**Beilagen zur Verhandlungsschrift 1/3**

**UVP-Verfahren**

**S 8 Marchfeld Schnellstraße**

**Abschnitt Knoten S 1/S 8 – Ast. Gänserndorf/Obersiebenbrunn (L 9) (Abschnitt West)**

Abbildung 1: Luftbild etwa zum Zeitpunkt der Projekteinreichung, Kiefernwald (roter Pfeil)

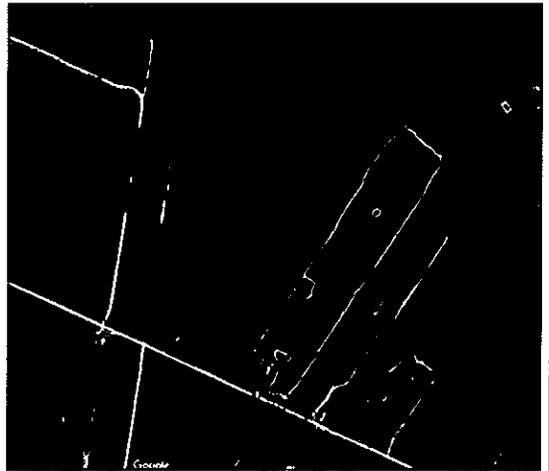
Der Kiefernwald (-forst) am Zinsacker wurde zwischenzeitlich weitestgehend entfernt (siehe nachfolgende Abbildung). Kiefernwald im Bereich Zinsacker wird daher vom Projekt nicht bzw. nicht mehr beansprucht.

Die Projektwerberin schlägt daher vor, die Maßnahme entfallen zu lassen.

Abbildung 22 auf Seite 24 des Technischen Berichts zeigt für die Berechnung mit einer angenommenen Porosität von 25% folgende räumliche Verteilung der Chlorid-Zusatzbelastung (wiedergegeben wird der für die landwirtschaftlichen Nutzflächen der Fam. Haindl relevante Bildausschnitt):

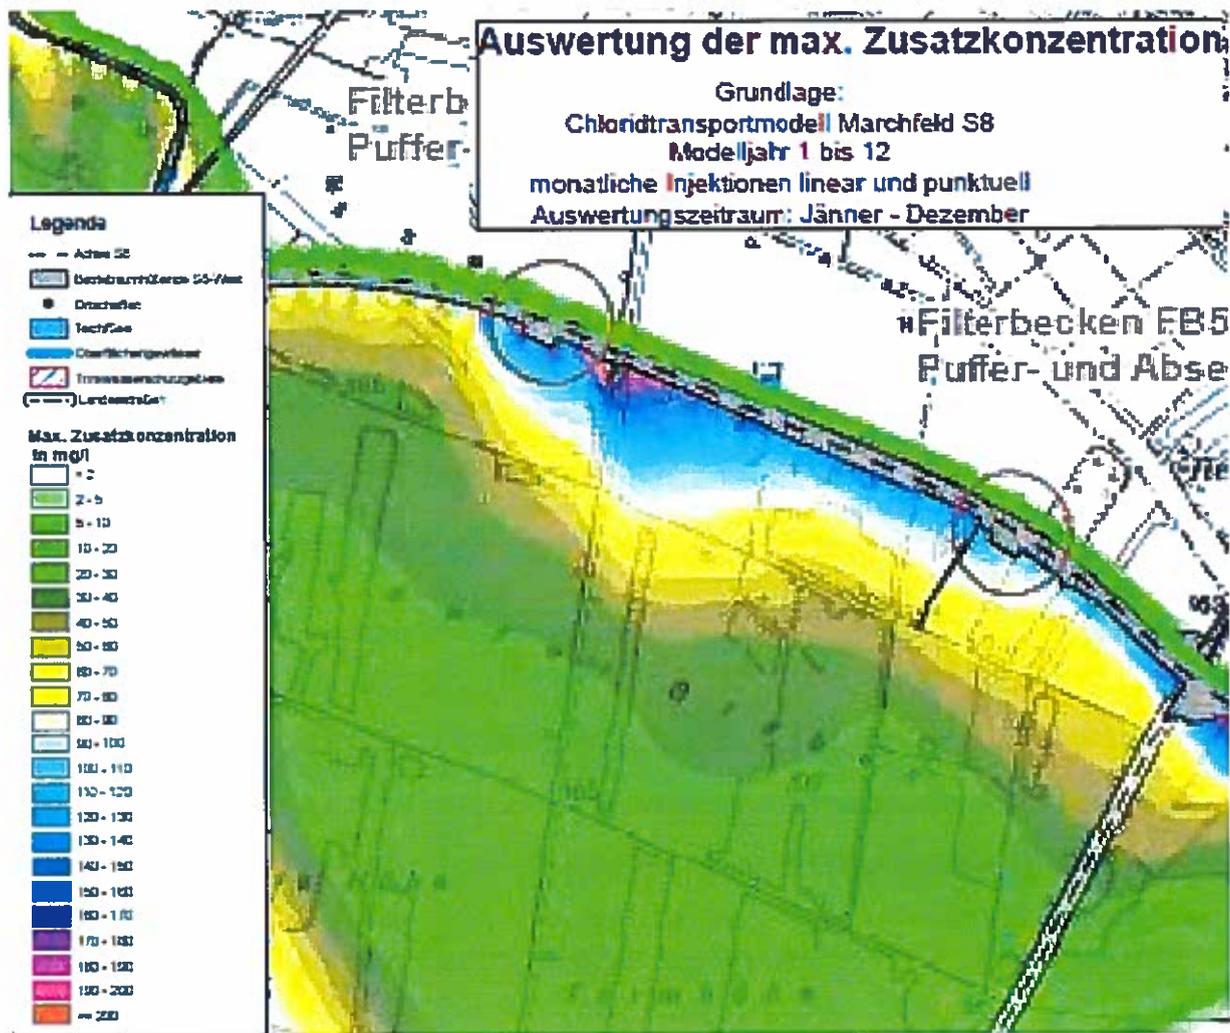
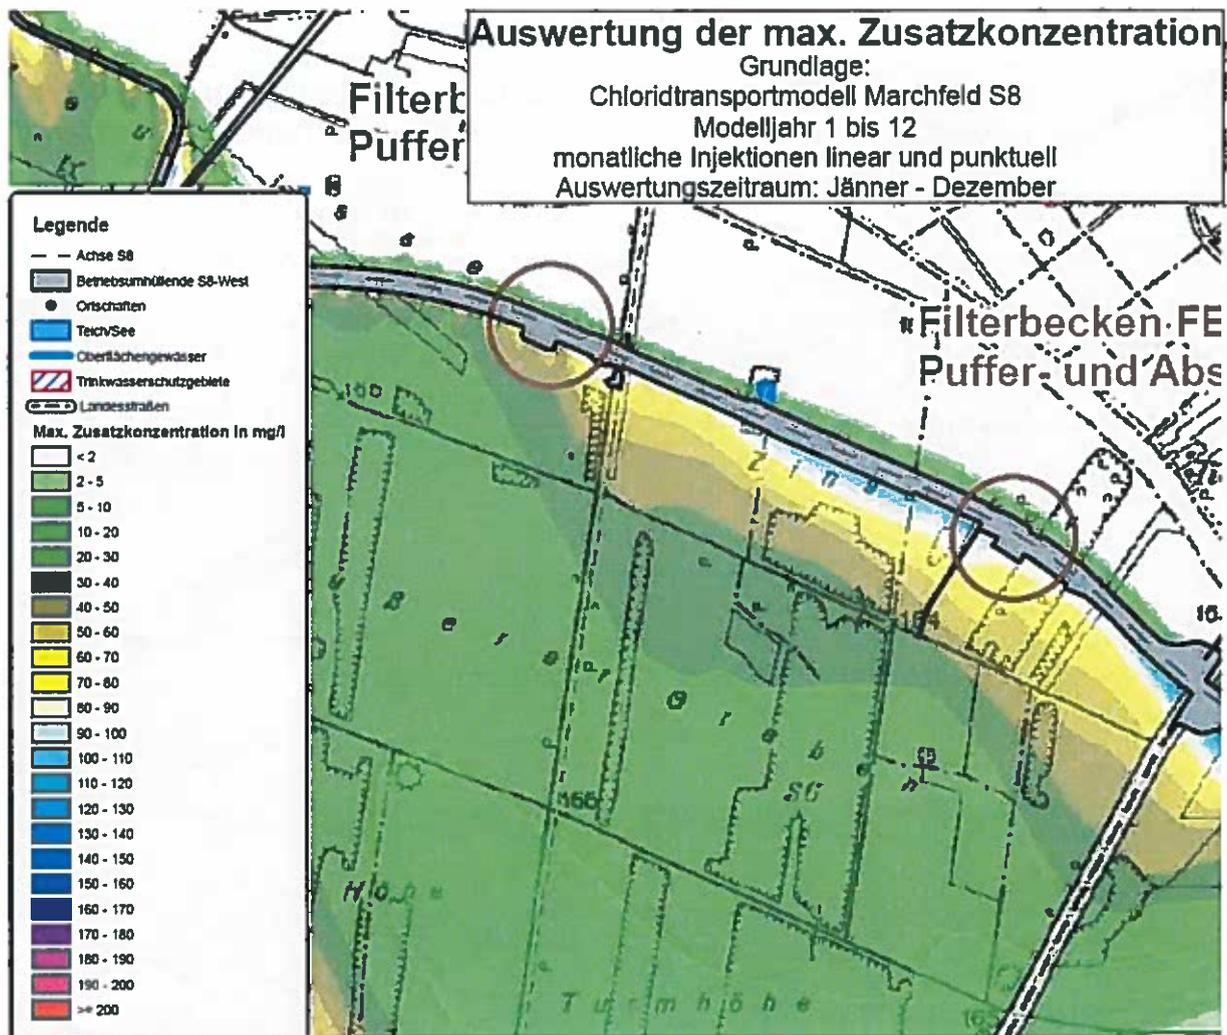
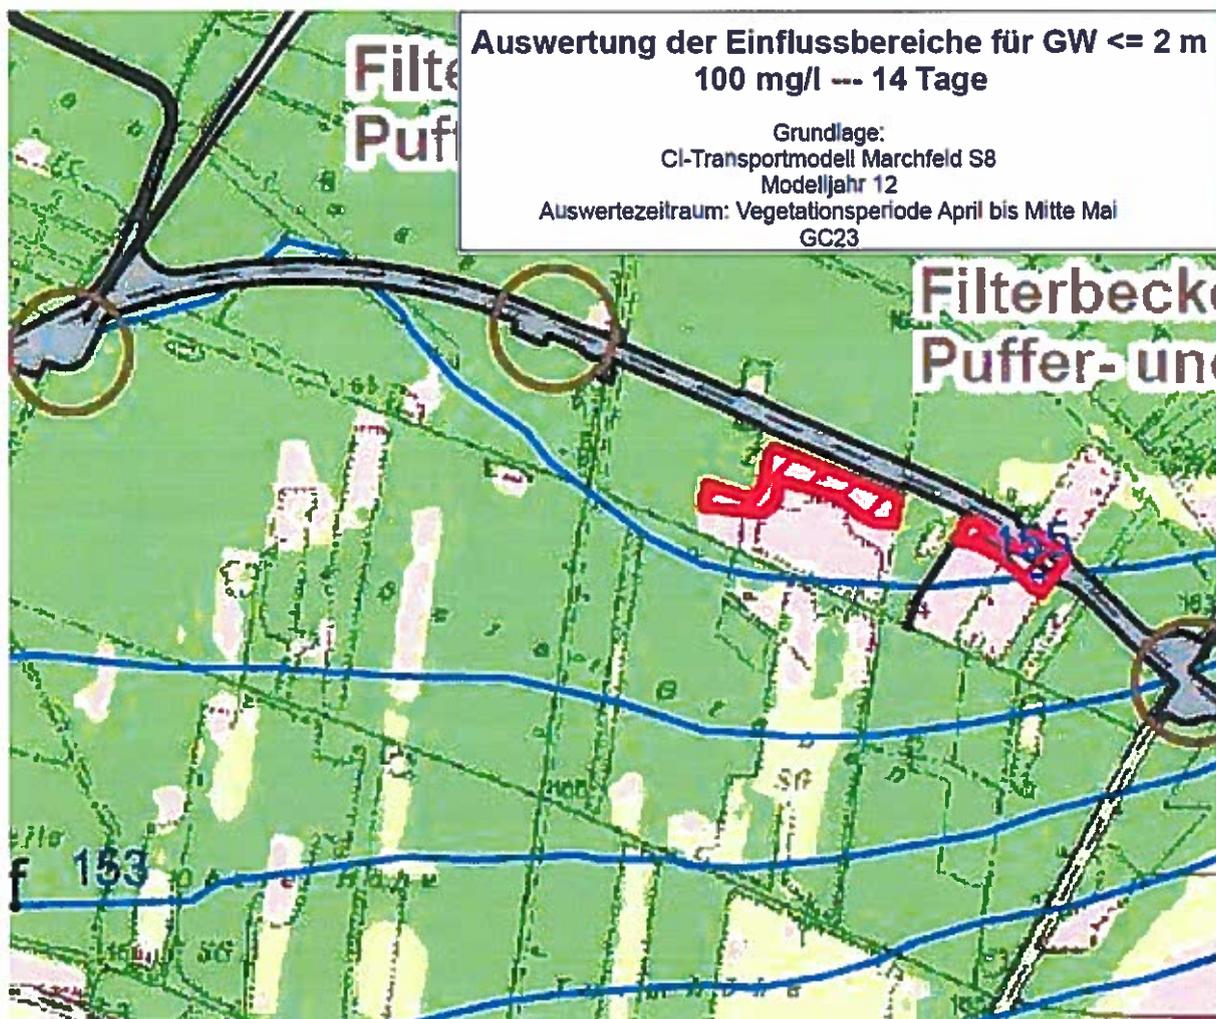
Auf Seite 24 wird aus der Sensitivitätsuntersuchung bezüglich Porosität der Schluss gezogen: „Demnach kommt es bedingt durch die geringere Porosität nur zu einer kleinräumigen weiteren Ausbreitung der Zusatzbelastung im Abstrom der geplanten S8, welche als unwesentlich anzusehen ist.“

Wie der Vergleich mit den ab Seite 46 des Technischen Berichts dargestellten Auswertungen zeigt (siehe nachfolgend Bildausschnitt aus Abbildung auf Seite 46), wurden im Zuge der durchgeführten Transportmodellierungen die Berechnungen der Chlorid-Zusatzbelastung des Grundwassers aber auf Basis einer Porosität von 30% (0,3) durchgeführt.

Durch Überlagerung der errechneten Zusatzbelastung mit der im Gebiet vorhandenen (aus den WGEV-Messstellen) abgeschätzten Chlorid-Grundbelastung wurde sodann die Chlorid-Gesamtbelastung des Grundwassers berechnet.

### Saisonale Auswertung der Zusatzkonzentration

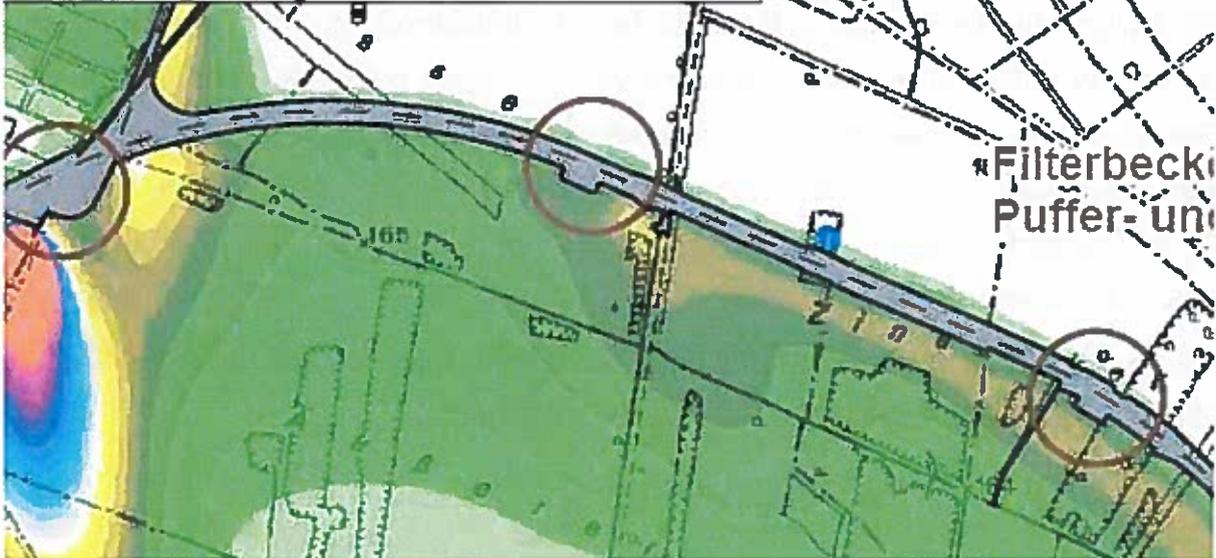
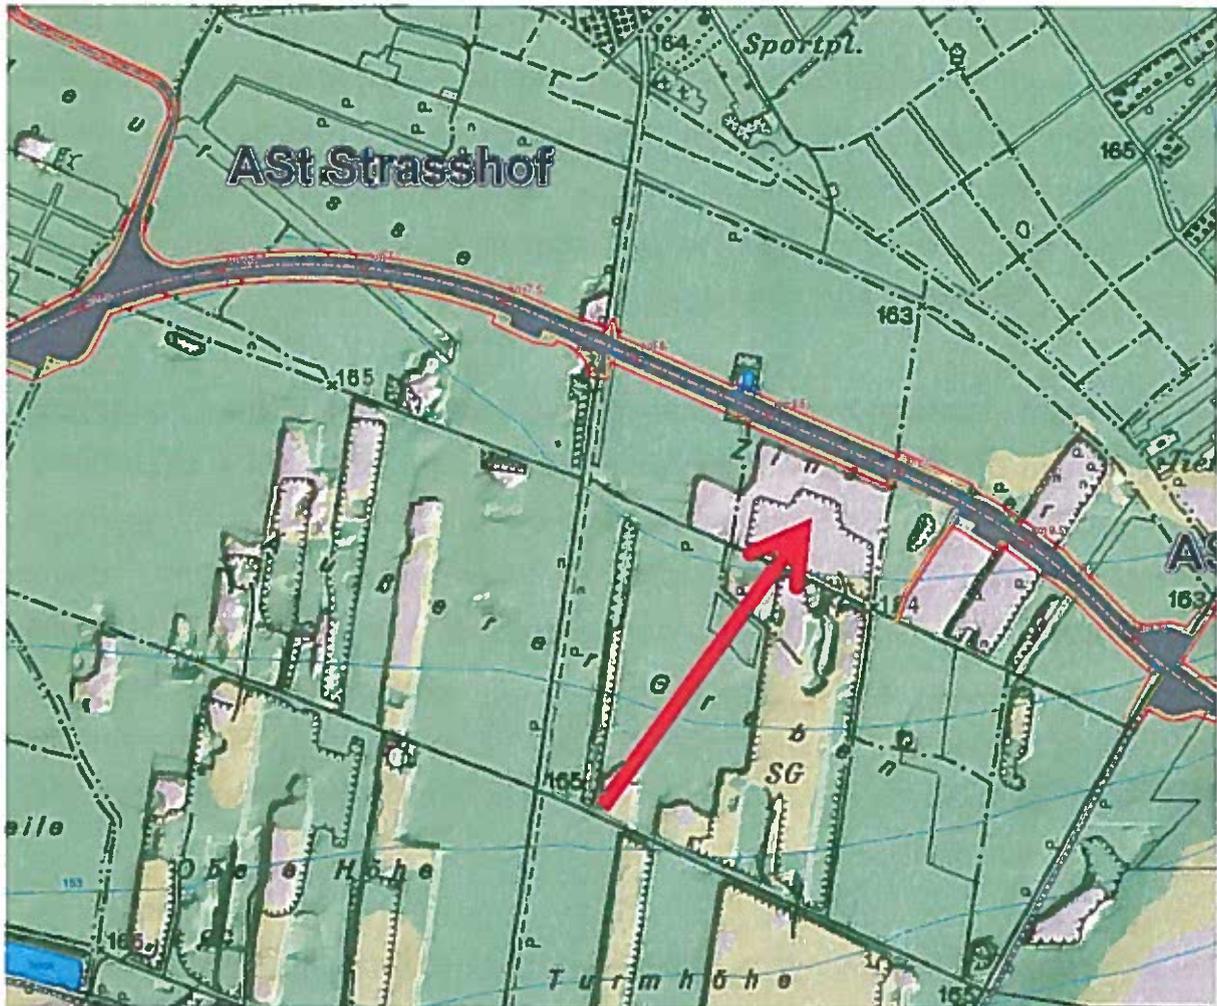
Die im Fachbericht „Landwirtschaft“ der UVE getroffene Aussage mag für den unmittelbaren Nahbereich der Versickerungsstellen zutreffend sein. Für die Beurteilung der Auswirkungen auf die Landwirtschaft sind aber die Transportzeiten (Fließzeiten) im Grundwasser mit zu berücksichtigen: Wie den Auswertungen (Abbildungen auf Seite 48 und 49 sowie 50 und 51) des Technischen Berichts „Grund- und Oberflächenwasser – Ergänzung Transportmodell“ vom März 2014 eindeutig entnommen werden kann, treten die höchsten saisonalen Chlorid-Zusatzbelastungen im Bereich beispielsweise der trassennahen landwirtschaftlich genutzten Flächen von Fam Haindl nicht bereits im April, sondern erst in späteren Monaten auf.

gestellt, die Behörde möge der Projektwerberin eine Überarbeitung der Prognosen der zu erwartenden Chloridbelastung des Grundwassers auch dahingehend auftragen, dass die Chlorid-Grundwasserbelastung für alle Monate während des Vegetationszeitraums, d.i. der Zeitraum April bis September eines Jahres, ermittelt wird.

Abbildung 22 auf Seite 24 des Technischen Berichts zeigt für die Berechnung mit einer angenommenen Porosität von 25% folgende räumliche Verteilung der Chlorid-Zusatzbelastung (wiedergegeben wird der für die landwirtschaftlichen Nutzflächen der Fam. Haindl relevante Bildausschnitt):

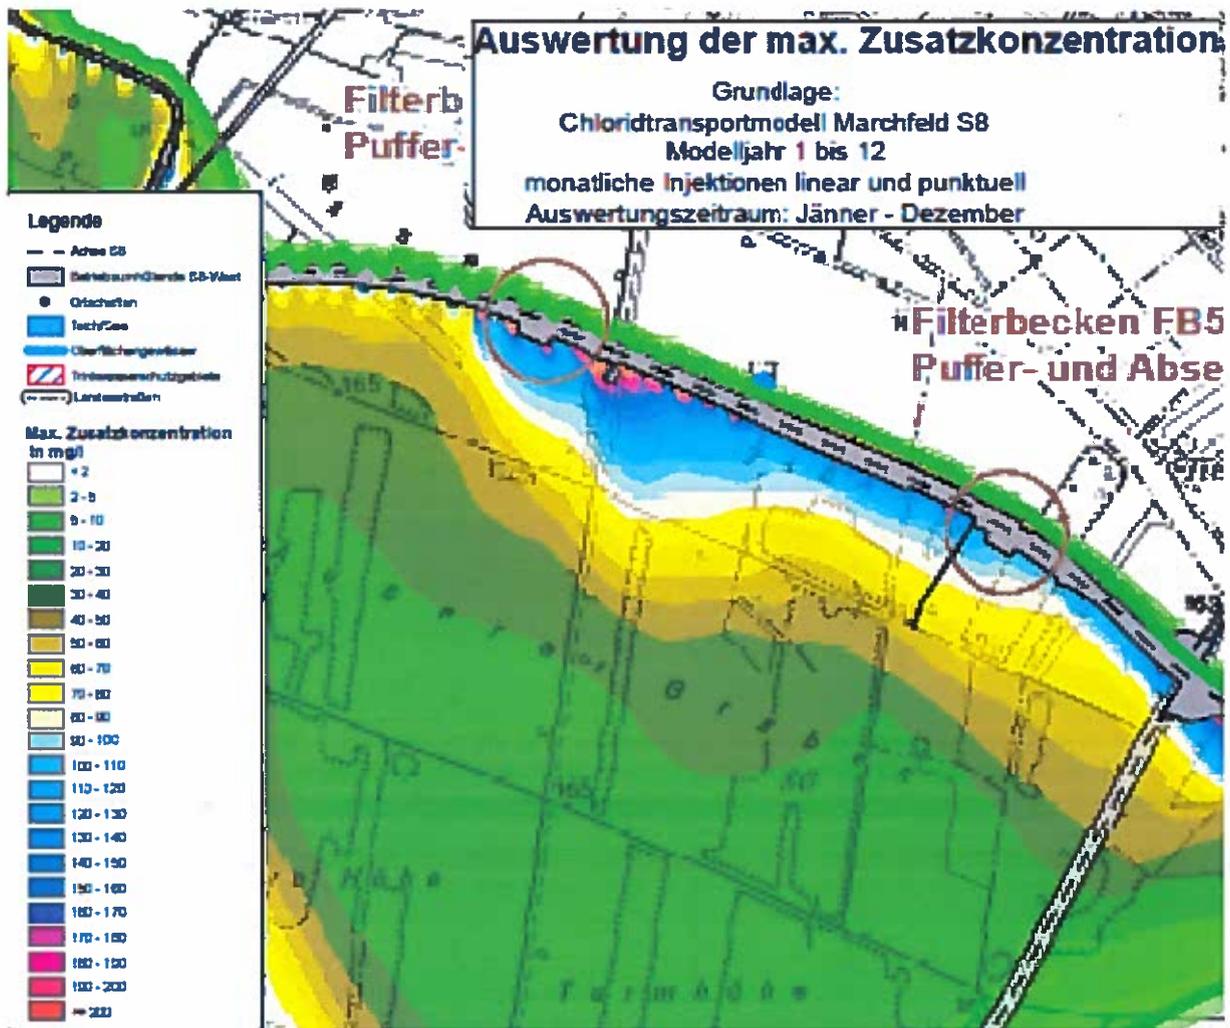
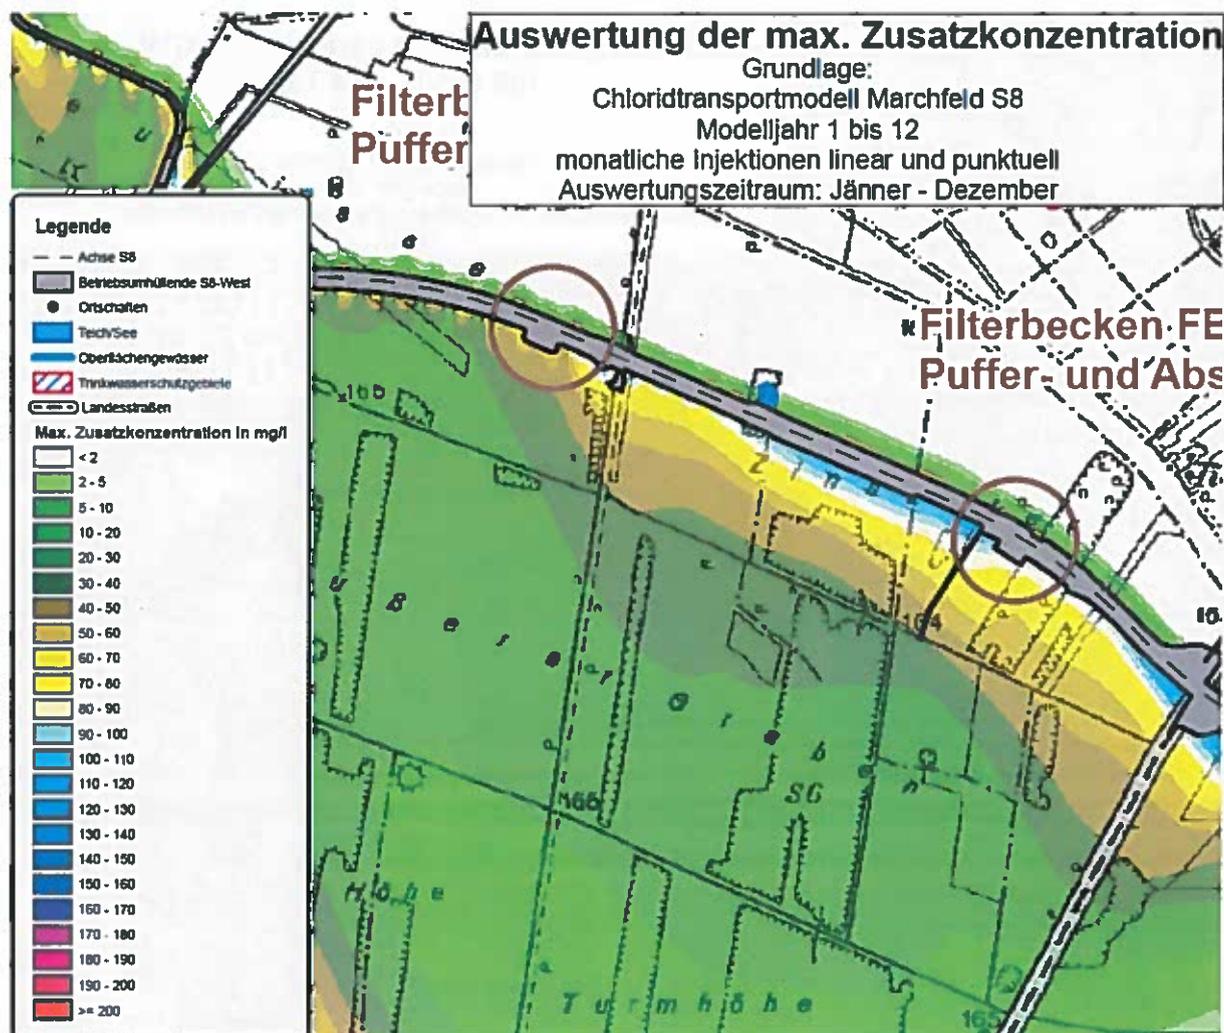
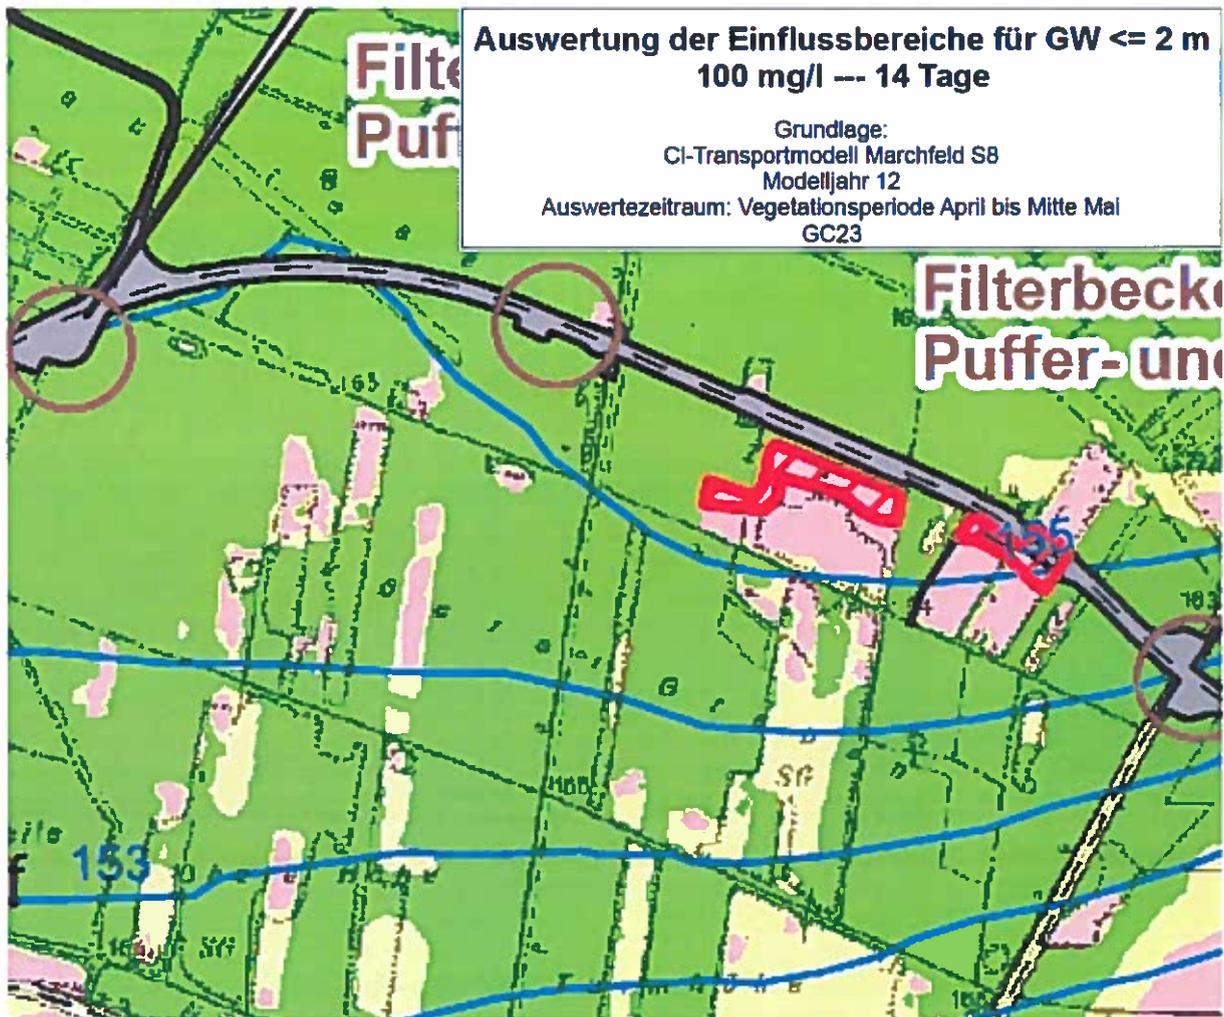
Auf Seite 24 wird aus der Sensitivitätsuntersuchung bezüglich Porosität der Schluss gezogen: „Demnach kommt es bedingt durch die geringere Porosität nur zu einer kleinräumigen weiteren Ausbreitung der Zusatzbelastung im Abstrom der geplanten S8, welche als unwesentlich anzusehen ist.“

Wie der Vergleich mit den ab Seite 46 des Technischen Berichts dargestellten Auswertungen zeigt (siehe nachfolgend Bildausschnitt aus Abbildung auf Seite 46), wurden im Zuge der durchgeführten Transportmodellierungen die Berechnungen der Chlorid-Zusatzbelastung des Grundwassers aber auf Basis einer Porosität von 30% (0,3) durchgeführt.

Durch Überlagerung der errechneten Zusatzbelastung mit der im Gebiet vorhandenen (aus den WGEV-Messstellen) abgeschätzten Chlorid-Grundbelastung wurde sodann die Chlorid-Gesamtbelastung des Grundwassers berechnet.
